**ET2401LM 製品仕様変更のご案内**

| 1.対象機種  | ET2401LM-8CWA-1-WH-G  |

【別紙資料】

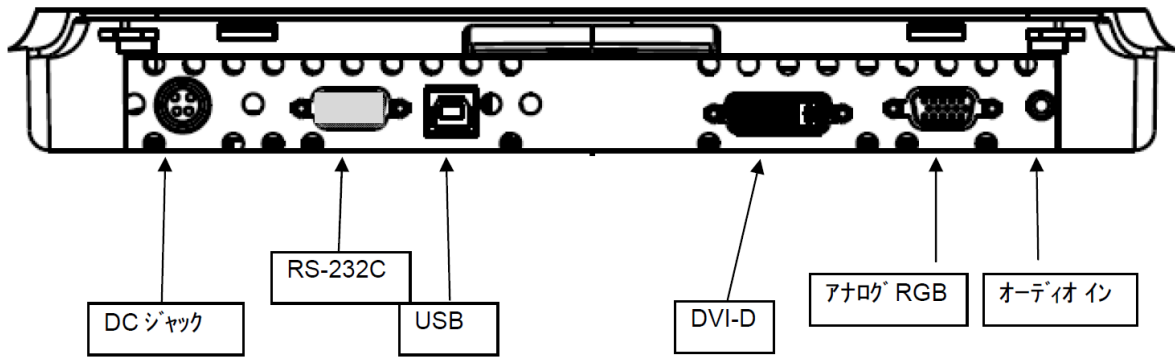
| 2. 変更内容 | 同梱 AC アダプタメーカー変更。<br>旧)XP power 製 AHM85PS12<br>新)Hitron 製 HEMG49-S120400-7<br><br>I/O パネル変更。<br>別紙資料をご参照願ひます。 |
